ATSAKYMAI Į TIEKĖJŲ PATEIKTUS KLAUSIMUS

Pranešame, kad gauti klausimai 110 kV OL Panevėžys-Ekranas II, Panevėžys-Velžys I rekonstravimo darbo projekto parengimo ir rangos darbų pirkime (toliau – Pirkimas), į kuriuos pateikiami atsakymai:

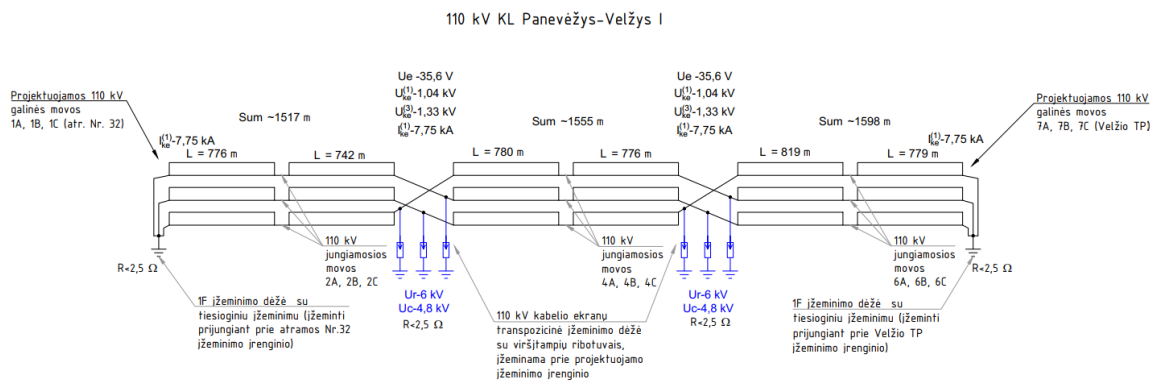
2) KLAUSIMAS: Gautame atsakyme į Eil. Nr. 6 klausimą rašoma „Panevėžio raj. sav. teritorijoje numatyta 9 vnt. 110kV kabelio jungiamųjų movų. Panevėžio m. sav. teritorijoje numatyta 6 vnt. 110kV kabelio jungiamųjų movų. Pateiktame projekte numatyti orientaciniai kiekiai. Tikslų kiekį įsivertina Rangovas konkurso metu pagal gamintojų nurodymus ir statybos darbų technologiją.“

Techninio projekto (Panevėžio raj. sav. teritorija) 08_2024.01-03-TP-EL-2_2024-12-13 techninių specifikacijų skyriuje 1.16 numatyta 110 kV įtampos kabelių linijų su plastikine izoliacija jungiamosios movos – 9 kompl.

Techninio projekto (Panevėžio m. sav. teritorija) 08_2024.01-02-TP-EL-2_2025-02-20 techninių specifikacijų skyriuje 1.21 numatyta 110 kV įtampos kabelių linijų su plastikine izoliacija jungiamosios movos – 9 kompl.

Kas visiškai neatitinka nei su techninių projektų 07_2024.01-02-TP-EL-1_2025-03-24 ir 07_2024.01-03-TP-EL-1_2024-12-13 sąnaudų žiniaraščiuose numatytais apimtimis - 110kV kabelio jungiamųjų movų darbų ir medžiagų kiekiais, nei su brėžiniuose 2024/01-02-TP-EL-1.B-23 ir 2024/01-03-TP-EL-1.B-20 numatytais sprendiniais.

Todėl tam, kad visi Pirkime dalyvaujantys Tiekėjai galėtų aiškiai, tiksliai ir nedviprasmiškai suprasti perkamus darbus ir jų apimtis, tinkamai įsivertinti sąnaudas, o Perkančioji organizacija tinkamai palyginti Pasiūlymus, prašome:

1. Pateikti korektiškus techninių projektų 07_2024.01-02-TP-EL-1_2025-03-24 ir 07_2024.01-03-TP-EL-1_2024-12-13 sąnaudų žiniaraščius, kurie atitiktų perkamus darbus ir jų apimtis;

2. Pateikti korektiškus techninių projektų brėžinius 2024/01-02-TP-EL-1.B-23 ir 2024/01-03-TP-EL-1.B-20, kurie atitiktų projekto sprendinius.

ATSAKYMAS: Patiksliname, kad projekte yra priimti šie sprendiniai:

Panevėžio raj. sav. teritorijoje numatyta 9 vnt. 1f. kompl. 110kV kabelio jungiamųjų movų. Panevėžio m. sav. teritorijoje numatyta 6 vnt. 1f. kompl. 110kV kabelio jungiamųjų movų.

Numatant bendrus projekto kiekius, prašome vadovautis schema:

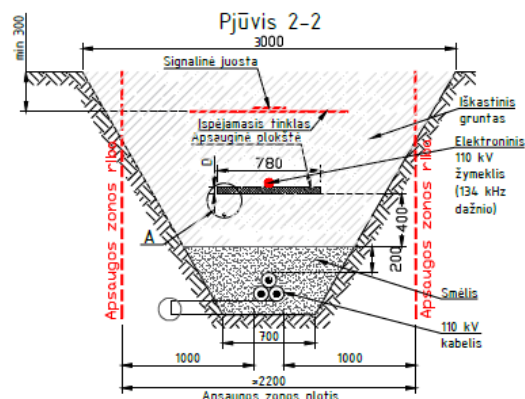
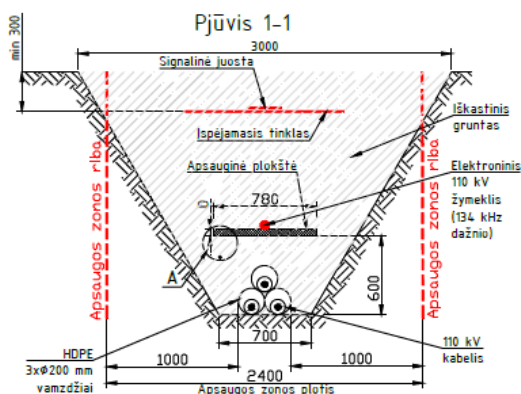
8) KLAUSIMAS: Gautame atsakyme į Eil. Nr. 25 klausimą rašoma „Pateiktame projekte numatyti orientaciniai kiekiai. Tikslų kiekį įsivertina Rangovas konkurso metu pagal kabelio gamintojų nurodymus ir statybos darbų technologiją.“.

Atsižvelgiant į tai, kad Pirkimo dokumentai turi būti tikslūs, aiškūs, be dviprasmybių, kad Tiekėjai galėtų pateikti Pasiūlymus, o Perkančioji organizacija nupirkti tai, ko reikia, pakartotinai prašome patikslinti ar techninių projektų 07_2024.01-02-TP-EL-1_2025-03-24 ir 07_2024.01-03-TP-EL-1_2024-12-13 sąnaudų žiniaraščiuose „110 kV KL STATYBOS-MONTAVIMO DARBAI“ žemės kasimo darbų kiekiai („Nederlingo grunto kasimas ekskavatoriais, suverčiant į sankasą“ ir „Nederlingo grunto kasimas rankiniu būdu“) apskaičiuoti remiantis projektiniais KL paklojimo gyliais, nurodytais išilginio profilio brėžinyje 2024/01-02-TP-EL-1.B-21, tranšėjų skersiniais pjūviais:

ATSAKYMAS: Remiantis projekto ruošimo metu, t.y. iki 2024-10-30 galiojusia STR1.04.04:2017 „Statinio projektavimas, projekto ekspertizė“ redakcija:

sąnaudų kiekių žiniaraštis – dokumentas, kuriame nurodomas projekto dalių sprendiniuose numatytų statybos produktų kiekis, įrenginių, mechanizmų skaičius ir statybos darbų (statinio, jo elementų baigtinių darbų ir jiems atlikti reikalingų resursų) apimtis. **Techninio projekto rengimo etape sąnaudų kiekių žiniaraščiai rengiami pagal sustambintus sąnaudų rodiklius.** Darbo projekto rengimo etape šie rodikliai yra tikslinami;

Techninis projektas yra pabaigtas. Mūsų nuomone darbo projekto eigoje bus galima patikslinti „Nederlingo grunto kasimas ekskavatoriais, suverčiant į sankasą“ ir „Nederlingo grunto kasimas rankiniu būdu“ kiekius.

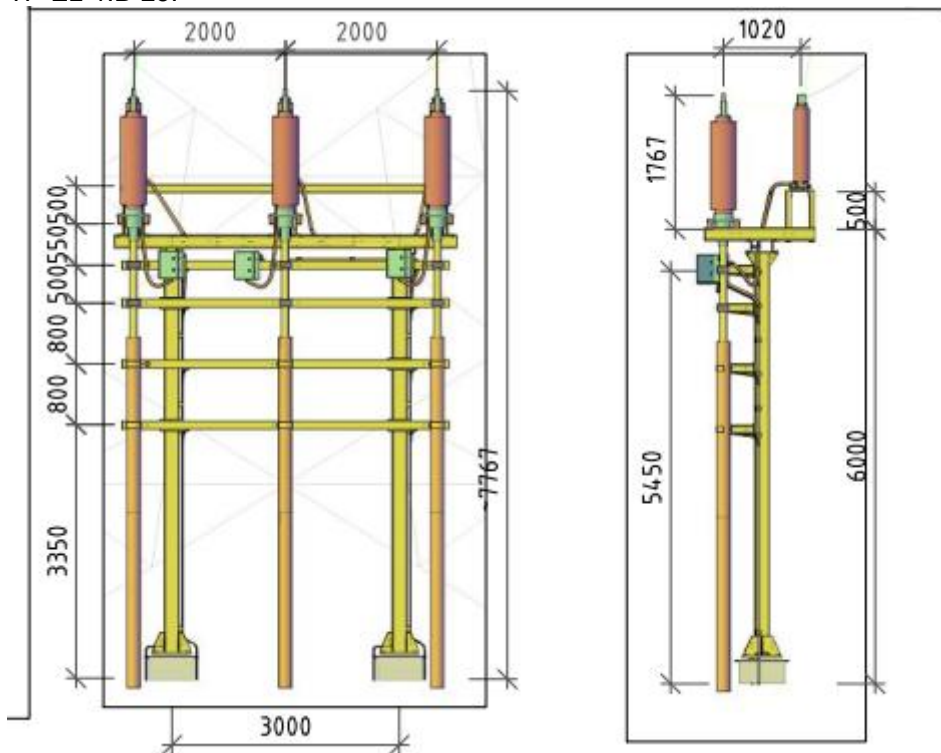
9) KLAUSIMAS: Techninio projekto 07_2024.01-02-TP-EL-1_2025-03-24 aiškinamajame rašte rašoma „Projektuojamoje inkarinėje atramos Nr.32 montuojamos naujos kabelių galinės movos skirtos naudoti lauko sąlygomis, nauji 3-os iškrovos klasės viršįtampių ribotuvai (žr. brėž. 2024/01-02-TP-EL-1.B-17). Atramos viršįtampių ribotuvai yra montuojami šalia movos, ant atraminės konstrukcijos, kurie prie movos prijungiami OL laidais. Prie atramos 110 kV kabeliai iš žemės išlenda gofruotuose vamzdžiuose, iki 3,5 m nuo žemės paviršiaus papildomai apsaugant metaliniu loviu. Kabelio apsauginiai vamzdžiai užsandarinami termositraukiančiomis sandarinimo priemonėmis. Rezervinių vamzdžių galai už dengiami vamzdžių sandarikliais. 110 kV kabelis prie konstrukcijos tvirtinamas specialiomis nemagnetinėmis apkabomis.“

Prašome nurodyti kur sąnaudų žiniaraščiuose yra numatyta:

1. Cinkuoto metalo atraminės konstrukcijos (110kV galinių movų ir viršįtampių ribotuvų tvirtinimui), brėž. 2024/01-02-TP-EL-1.B-17?

2. 110kV kabelių atramoje užvedimo konstrukcijos (metaliniai loviai)?

Pažymime, kad techninio projekto 05_2024.01-02-TP-SK-1_2025-03-24 sprendiniuose numatytos konstrukcijos yra esamos KL perjungimui: prie atramos Nr.29 suprojektuotos metalinės laikančios konstrukcijos naujoms KL movoms ir 3-os iškrovos klasės viršįtampių ribotuvams, bei šioms laikančioms konstrukcijoms gelžbetoniniai pamatai. Projektuojamos konstrukcijos numatomos statybinių konstrukcijų dalyje SK.

ATSAKYMAS: Prašome žiūrėti 2024/01-02-TP-SK-1.SŽ – 3 pozicija:

3.	110 kV viršįtampių ribotuvų su galine mova atrama						
3.1.	Metalinės cinkuotos atramos:						
3.1.1.	Cinkuotos plieninės konstrukcijos	S235J2	vnt.	1	1,05	1,05	
3.2.	Gelžbetoniniai surenkami pamatai:						
3.2.1.	Pamatas P12.12.17 4xM24		vnt.	2			
3.2.1.1	Betonas C30/37-XC2-XF3-F200-W6		m³	1,94			0,97 m³/vnt
3.2.1.2	Armatūrinis (B500B), lakštinis (S355J2) ir varžtinis (8.8 kl) plienas		t		0,0751	0,15	
3.2.2	Gruntas atgaliniam užpylimui		m³	29,8			
3.2.3	Dolomito skalda pasluoksniui	fr. 0/32 (0/45, 0/56)	m³	3,38			
2024/01-02-TP-SK-1.SŽ						Lapas	Lapų
						2	4
						Laida	0

110kV KL užvedimo į atramą sprendiniai yra pateikti brėžiniuose - 2024/01-02-TP-SK-1.B-24 ir 2024/01-02-TP-EL-1.B-25:
